Objet: Raccordement des eaux usées **Non Conforme**

Suite à l'enquête réalisée le **02/12/2021**, sur la conformité du branchement assainissement du :
6, Parc du Batan , 65 800 - AUREILHAN;

Contrôle de conformité: 6, Pace du Batan - Aureilhan

Schéma de principe

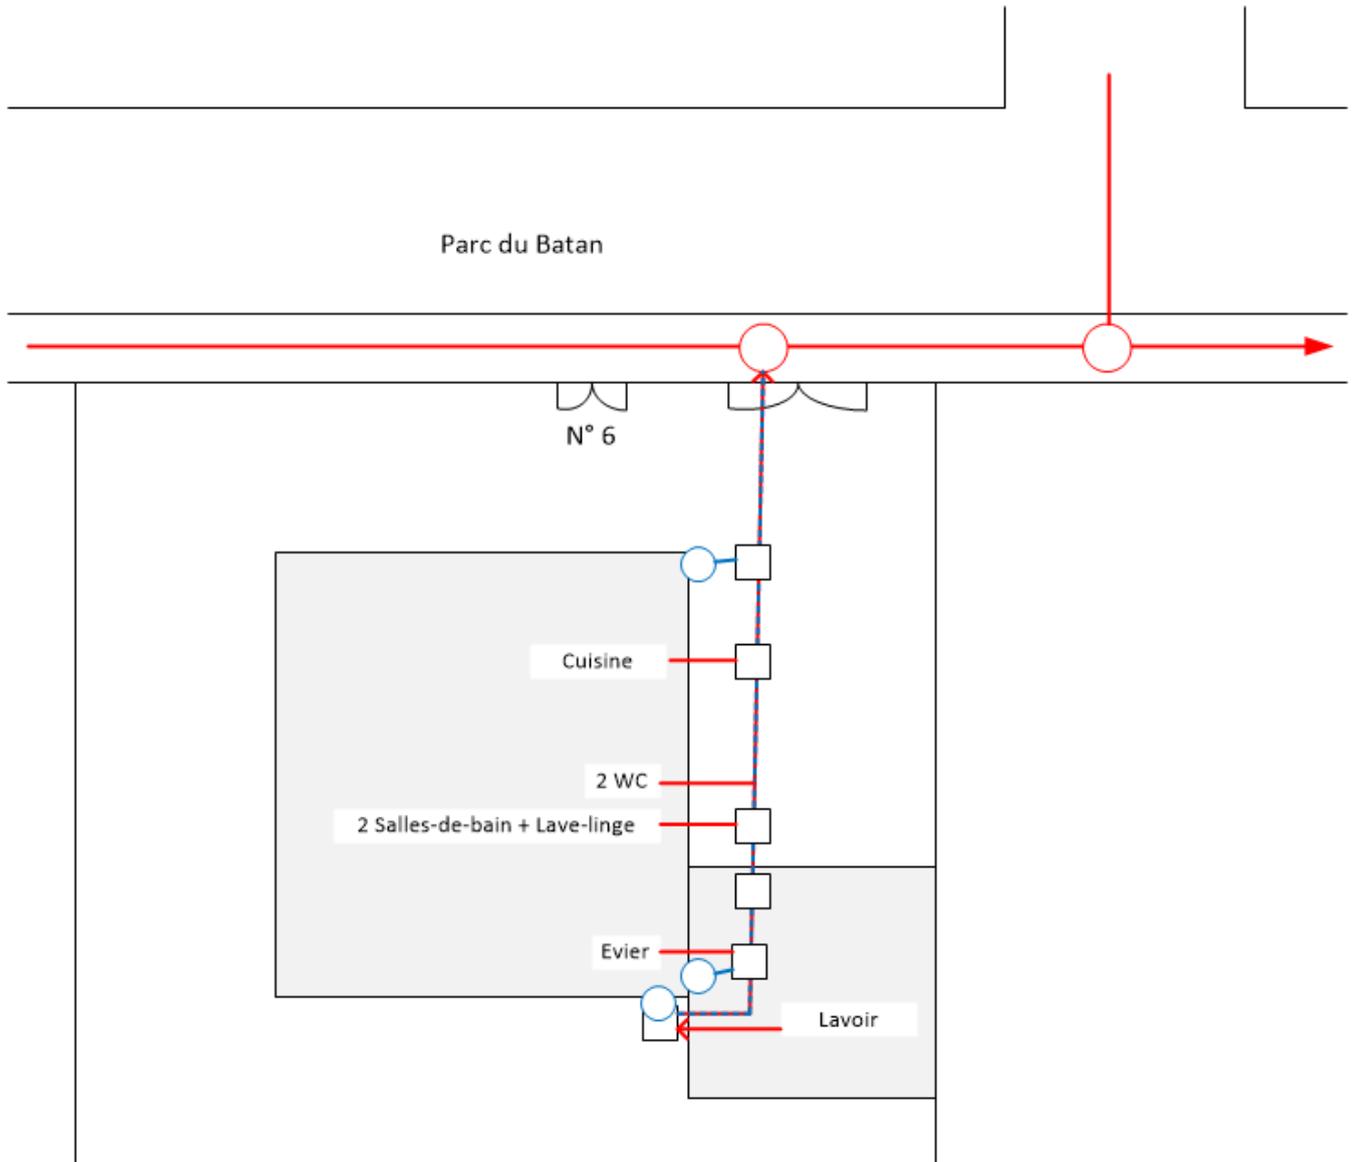
Nous avons constaté d'une part que la propriété possède bien un raccordement au réseau public d'assainissement, d'autre part que la totalité des eaux pluviales se déverse dans le réseau d'eaux usées public.

<u>Nombre de Gouttières</u>			
<u>Habitation:</u> 2	<u>Garage:</u> 1	<u>Autres:</u> Aucune	
<u>Siphon de sol:</u> Non	<u>Grille au sol:</u> Non	<u>Piscine:</u> Non	<u>Système de relevage:</u> Non
<u>Destinations des EP (plusieurs points de rejets possibles):</u> Réseau EU			
<u>Présence d'un puit :</u> Non			
<u>Conformité des EP:</u> NON CONFORME, Les descentes EP vont au réseau EU

Par conséquent, la totalité des eaux pluviales doivent être séparées du réseau public d'assainissement.
